Teie 13.02.2023 nr 3-
2.1/2023/896

Meie 28.02.2023 nr 7.1-1/23/3554-2

**Pärnu maakonnas Lääneranna vallas Ännikse
külas „Allikanõmme metsaparandus ja teed“
ristumiskoha projekteerimise nõuded**

Joonis 1. Ristumiskoha pikikalded.

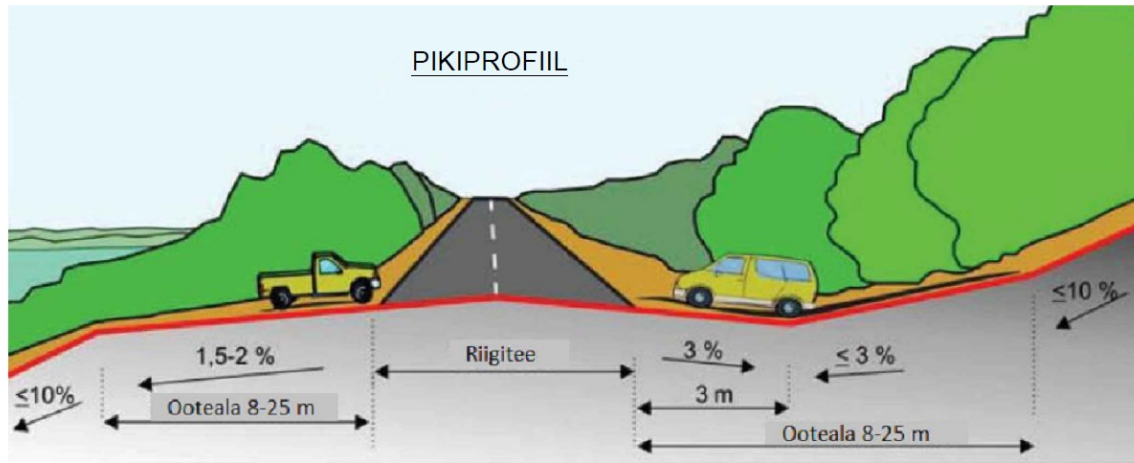
7. Projekti koostamisel arvestada riigiteedel aasta keskmise ööpäevase liiklussagedusega ning kehtiva kiiruspiiranguga. Projekteerimise lähtetase rahuldav.
8. Ristumiskoha projekteerimisel lähtuda Transpordiameti [tüüpjoonisest II](#). Määrata ristumiskoha pöörderaadiused lähtuvalt liikluskoosseisust (so. kõige ebasoodsamast sõiduki pöördekoridorist).
